总平面对比图

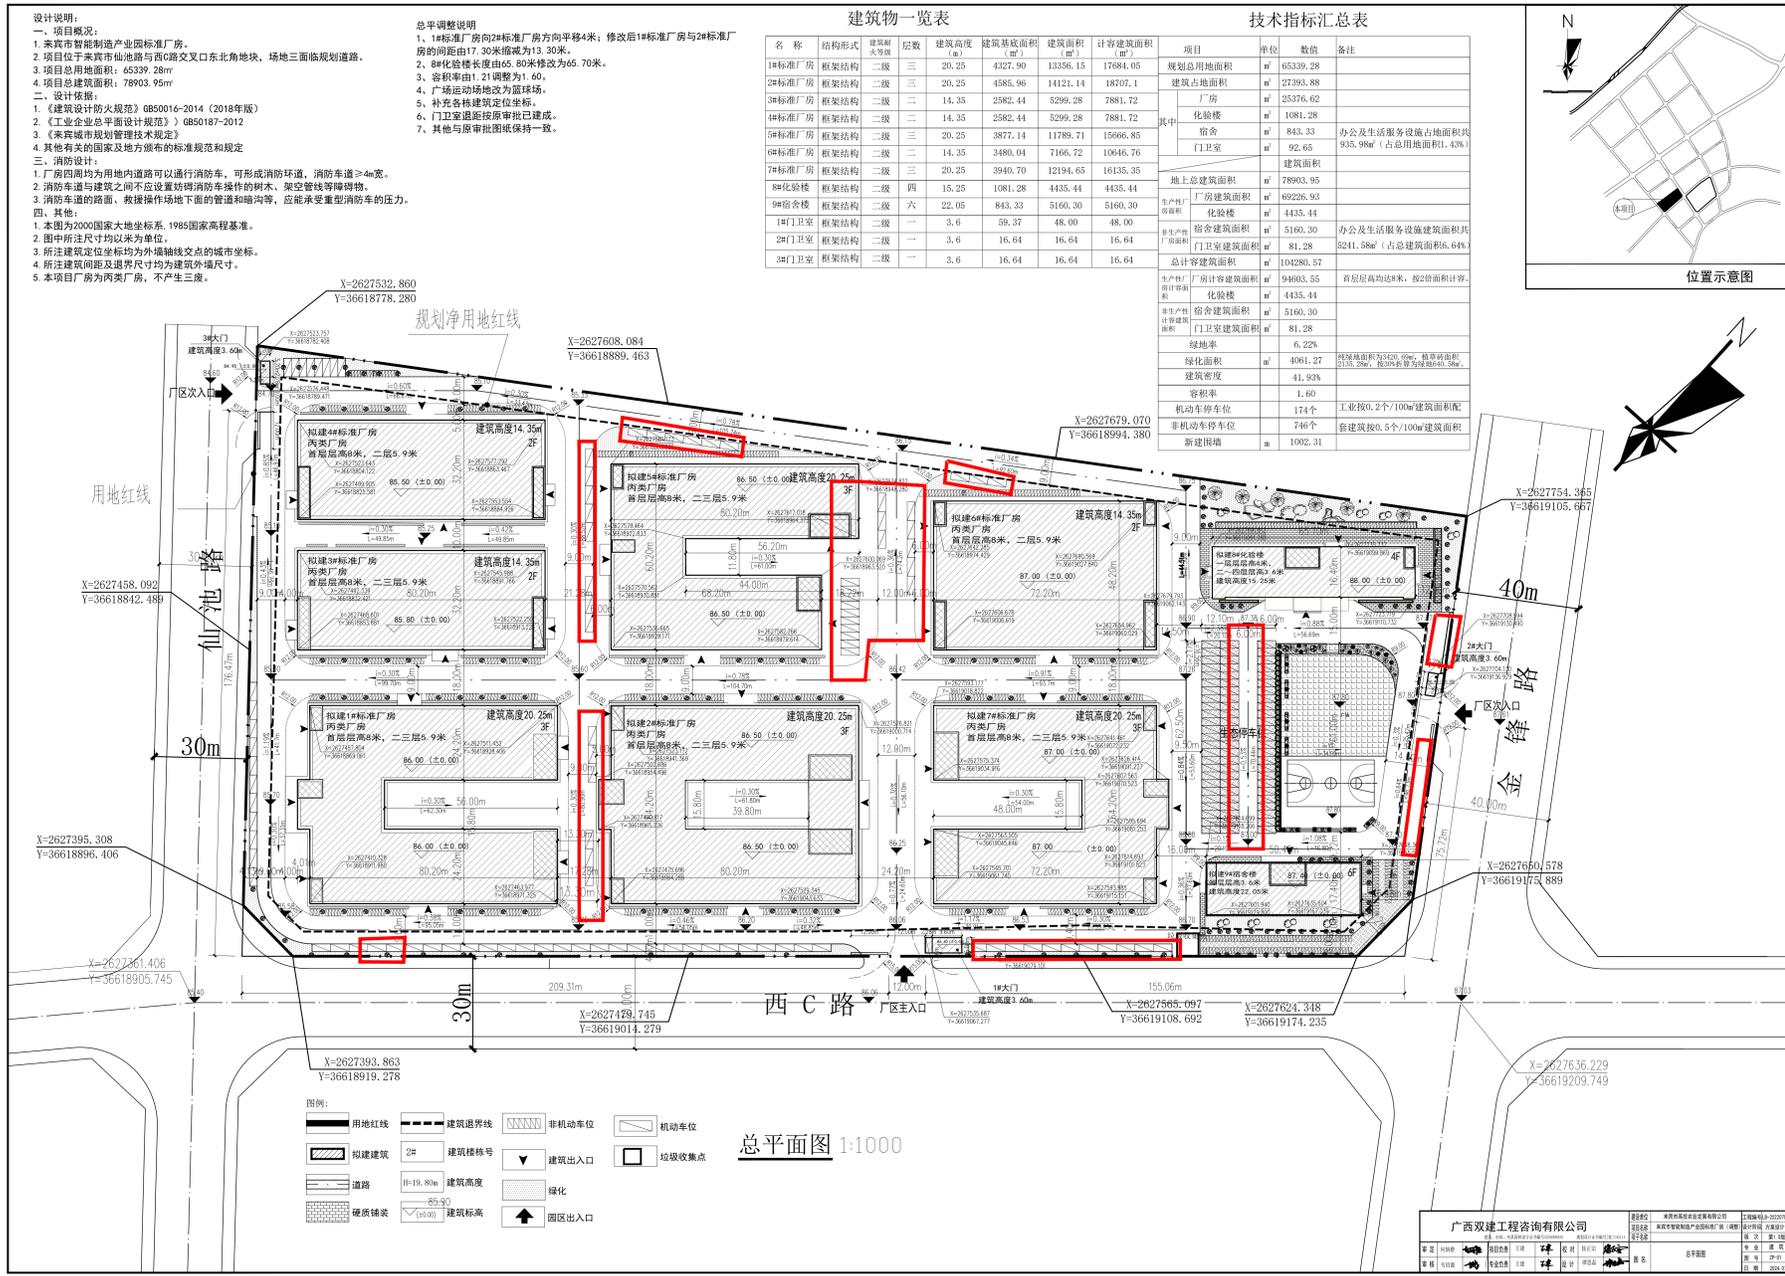
- 总平调整说明:**
- 1、将广场西侧的生态停车场通行道路由沥青道路调整为铺装红色透水砖。
 - 2、1#标准厂房南侧2个机动车车位取消。
 - 3、2#标准厂房西侧6个机动车车位取消。
 - 4、5#标准厂房与6#标准厂房之间的机动车车位数量由18个调整为21个, 机动车停车位位置相应调整。
 - 5、5#标准厂房北侧机动车数量由6个调整为4个, 西侧机动车数量由8个调整为9个。
 - 6、6#标准厂房北侧机动车数量由3个调整为2个。
 - 7、1#大门东侧机动车数量由11个调整为10个。
 - 8、2#大门北面增加2个机动车停车位, 2#大门南面增加6个机动车停车位”
 - 9、其他与原审批图纸保持一致。
